اطلاعیه فنی - تعمیراتی

شماره: ۱۱۵-۱۳۹۴

نوع خودرو: ۴۰۵ و پارس و سمند

عنوان: روش رفع ایراد کپ کردن موتور در خودروهای با EMS SSAT

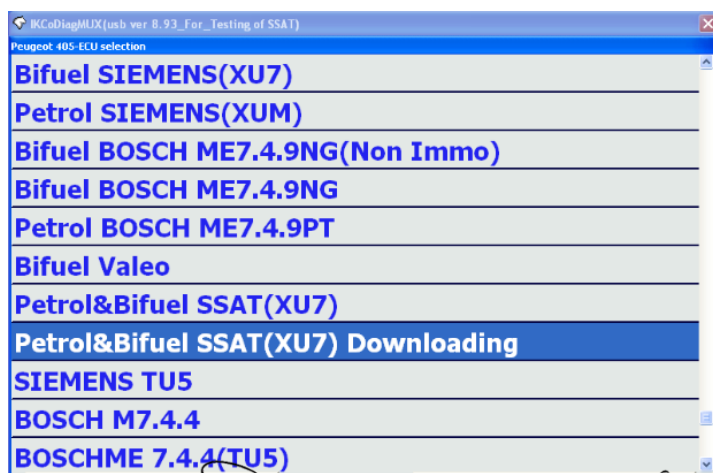
۱- کپ کردن بصورت مقطعی به ویژه در دنده یک و دو هنگام شتابگیری.

۲- روشن بودن چراغ Check Engine و درج خطای سنسور اکسیژن (UpStream Oxygen sensor-Malfunction)

۱- ابتدا نوع سنسور اکسیژن نصب شده بر روی خودرو مشخص گردد.

در صورتی که سنسور اکسیژن از نوع Bosch بر روی خودرو نصب شده باشد میبایست با نوع SSAT به شماره فنی

۰۹۲۰۹۰۳۸ جایگزین گردد.

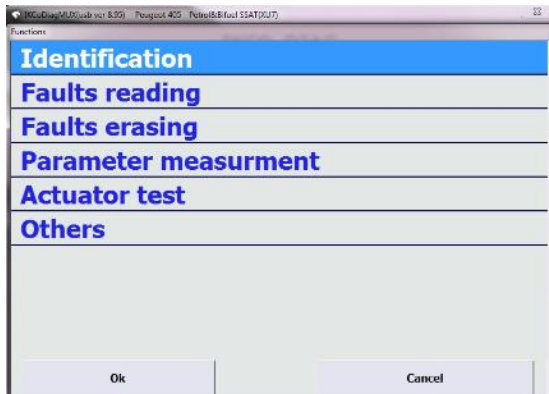
۳- بعد از دانلودینگ از طریق منوی Identification اقدام به کنترل Calibration Number مطابق جدول زیر گردد:

نوع خودرو	ورژن جدید نرم افزار Calibration Number (بعد از دانلودینگ)	ورژن قبلی
XU7 بنزین سوز	X4GI2P06	X4GI2P017
XU7 دوگانه سوز	X4CI1P05	X4GI2P06
